## **Merknad til detaljreguleringsplan, Bankkvartalet gnr/bnr. 94/10, 26 og 138, Melhus kommune**

høringsuttalelse Teknisk drift - Detaljplan Bankkvartalet - Melhusbanken - høring og offentlig ettersyn  
PlanID 2020006

## **Fylkeskommunens uttalelse til høring av detaljreguleringsplan Bankkvartalet - 1.gangsbehandling - 94/10,26, 138 - PlanID 2020006 - Melhus kommune - 02.02.2021**

## Uttalelse - detaljreguleringsplan for Bankkvartalet i Melhus sentrum - Melhus kommune

Figur 2: Utsnitt av reguleringsplanforslag på høring.

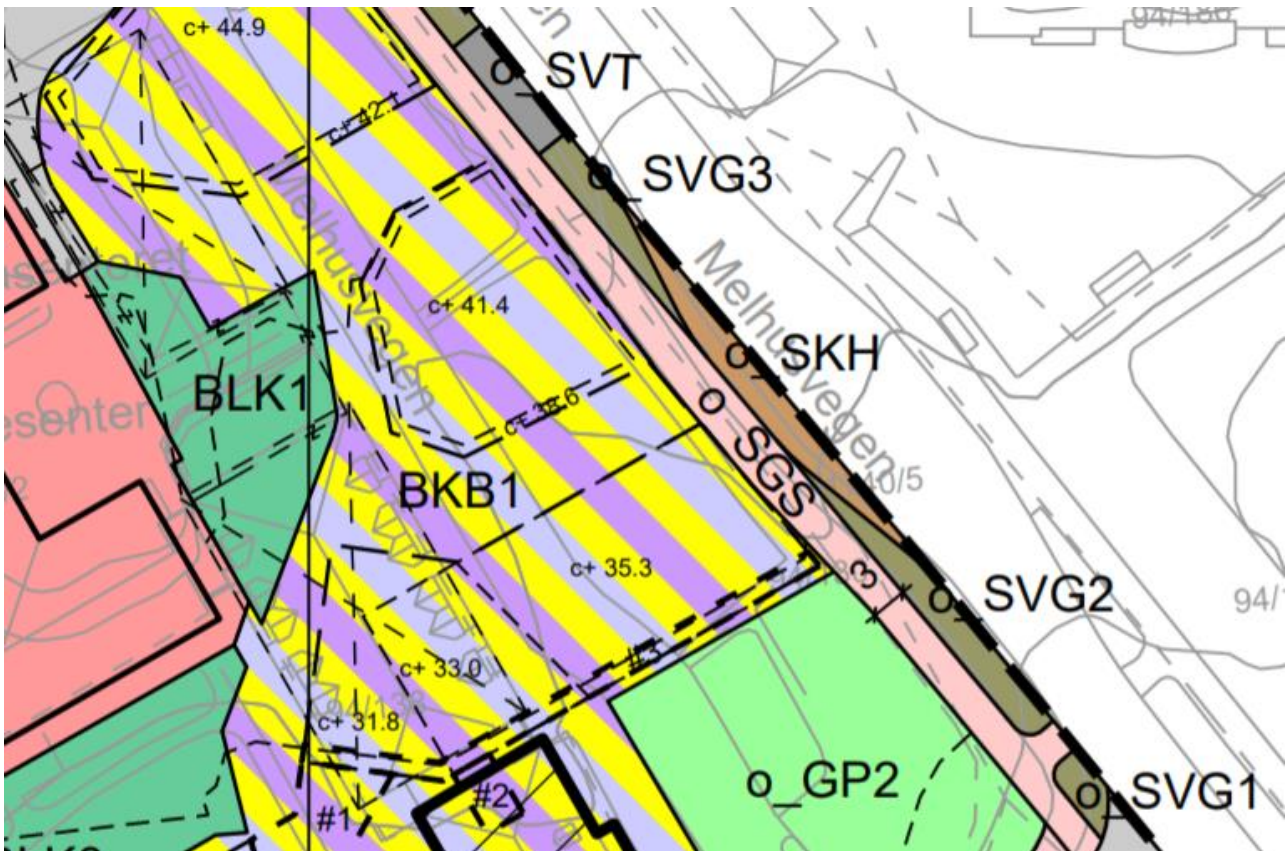
Holdeplassen Melhus sentrum sørgående ligger innenfor planområdet og dagens situasjon med busslomme foreslås regulert (o\_SKH på figur 1). I bakkant av busslommen reguleres gang- og sykkelveg (o\_SGS). Dagens holdeplass har leskur. Vi kan ikke se at areal til leskur er ivaretatt gjennom planforslaget, og heller ikke at leskur tillates innenfor arealformål BKB1. Skal busspassasjerer vente på gang og sykkelvegen?

- AtB foreslår at holdeplassen Melhus sentrum (sørgående) reguleres og ombygges til kantstopp.
- Dimensjonerende kjøretøy er 15 m.
- AtB ønsker at det tilrettelegges for mulig fremtidig sanntidsskjerm på holdeplass (trekkør fra K-kasse med faststrøm til leskur).
- AtB ber om at god fremkommelighet for kollektivtrafikken og for de reisende (myke trafikanter) ivaretas i anleggsfasen og sikres i bestemmelsene.
- AtB ønsker å være en del av dialogen for å finne gode løsninger for kollektivtrafikken.
